## Niet geïmpregneerd rieten schroefdak en gevolgklasse 1

Advies 2509

**Trefwoorden:** Bbl, woning, gelijkwaardigheid, nieuwbouw, brandgedrag, rietdak, gevolgklasse 1  
**Datum:** 16 oktober 2025  
**Status:** Definitief

Figuur 2 Dakvoetdetail

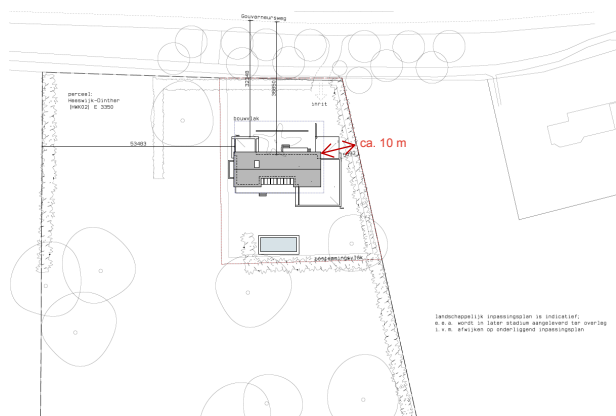
De rietkap is opgebouwd uit 280 mm riet met daaronder een geïsoleerde houten sporenkapconstructie (d=255mm). Aan weerszijden daarvan is die afgewerkt met een, niet nader omschreven, houten beplating. Onder de dakconstructie bevindt zich een holle (installatie)spouw met daaronder een afwerking van 12 mm gips. Dit moet bijdragen aan een 30 minuten brandwerendheid van de dakconstructie. Het dakvoetdetail is weergegeven in figuur 2.

Nee, dit kan niet worden afgeleid uit de aangeleverde detaillering. Een rieten schroefdak is in niet-geïmpregneerde vorm brandgevaarlijk als bedoeld in NEN 6063. Dit is alleen toegestaan als de afstand tussen het rieten schroefdak en de bouwwerkperceelgrens of het hart van de andere in artikel 4.47 bedoelde gebieden > 15 m is. Welke afstand moet worden aangehouden is beschreven in bovenstaande motivering.

Figuur 1 situatietekening met boven de perceelgrens naar de weg en rechts de perceelgrens naar het perceel voor het landschappelijk inpassingsplan.

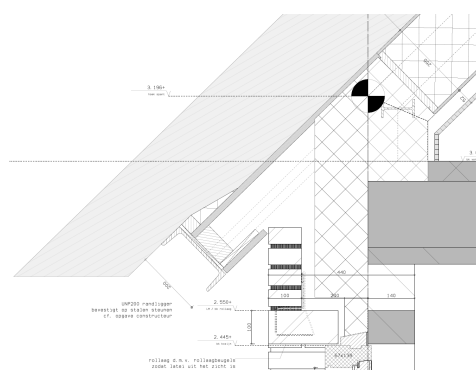
Het nieuw te bouwen woonhuis is vrij op het perceel gelegen. De afstand van het rieten dak tot de bouwwerkperceelgrens is, op het smalste punt, ongeveer 10 m. Het aangrenzend perceel is volgens de situatietekening geen bouwwerkperceel en bedoeld voor een landschappelijk inpassingsplan.

- In dit geval is er geen voor personen bestemde vloer aanwezig die hoger ligt dan 5 m. Aan de rechterzijde van de situatietekening is de afstand tot de bouwwerkperceelgrenzen ongeveer 10 m. Ter plaatse van de overige zijden is de afstand tot de bouwwerkperceelgrenzen of het hart van openbaar

gebied, groter dan 15 m. De afstand van het dak tot het hart van de openbare weg, boven weergegeven op de situatietekening in figuur 1, is ook meer dan 15 m.

- Daar waar de afstand tot de bouwwerkperceelgrens < 15 m is, grenst het bouwwerkperceel aan een perceel waar een landschappelijk inpassingsplan is voorzien. Als daarop geen bebouwing of een van de vijf hierboven opgesomde bestemmingen is voorzien, is de afstand van het rieten dak tot het hart van de kavel maatgevend. In dat geval is de afstand groter dan 15 m.

- Indien de afstand van het rieten dak tot aan het hart van het naastliggende perceel mag worden aangehouden voldoet het aan de randvoorwaarden waardoor het eerste lid van artikel 4.47 niet van toepassing is en een brandgevaarlijk dak (onbehandeld rieten kap of een rieten schroefdak) is toegestaan. In dat geval wordt met een rieten schroefdak rechtstreeks aan de prestatie-eisen van het Bbl voldaan en valt het bouwplan, conform artikel 2.17 van het Bbl, onder gevolgklasse 1.

- Indien het naastliggende perceel wel is bestemd voor een van de vijf hierboven opgesomde bestemmingen, moet de afstand van het rieten dak tot aan de bouwwerkperceelgrens worden aangehouden. Die is plaatselijk ongeveer 10 m en dus minder dan de in de randvoorwaarden genoemde 15 m. In dat geval voldoet het dak niet aan artikel 4.47 eerste lid en is een beroep op het gelijkwaardigheidsbeginsel als bedoeld in artikel 4.7 van de Omgevingswet nodig. In dat geval valt het bouwplan NIET onder gevolgklasse 1 en dient het gehele bouwplan door het bevoegd gezag via een omgevingsvergunningaanvraag voor een technische bouwactiviteit te worden beoordeeld.
